日本原子力研究開発機構大洗研究所(南地区)の 核燃料物質使用変更許可申請等について

令和3年4月9日

国立研究開発法人日本原子力研究開発機構
大洗研究所 燃料材料開発部

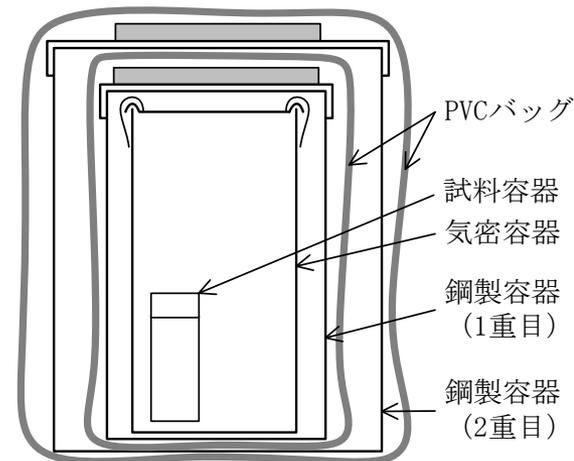
FMFへ移管するキャスクの閉じ込め、遮蔽等について

FMFへ移管するキャスク2基について、輸送の際には図に示すとおり気密性の金属容器に収納した上で2重のPVCバッグに収納することで閉じ込めを行っております。

脱ミート作業の概要
(本申請にて削除)

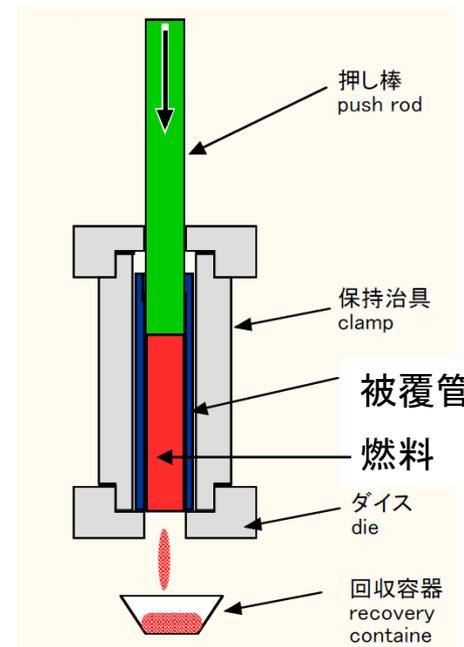
MMF及びMMF-2の核燃料物質の年間予定使用量の減少と、1F汚染物の試験の終了との関係について

MMF、MMF-2の核燃料物質の年間予定使用量の減少は、1F汚染物の試験の終了によるものではありません。

本申請では表2-1 (MMF-2 既許可)に記載していた燃料ピンからの燃料被覆管と燃料ペレットを分離する脱ミート作業(図参照)を伴う試験が終了したため、核燃料物質の取扱量(年間予定使用量)を最低限レベルの2mgまで減少させる変更となっております。
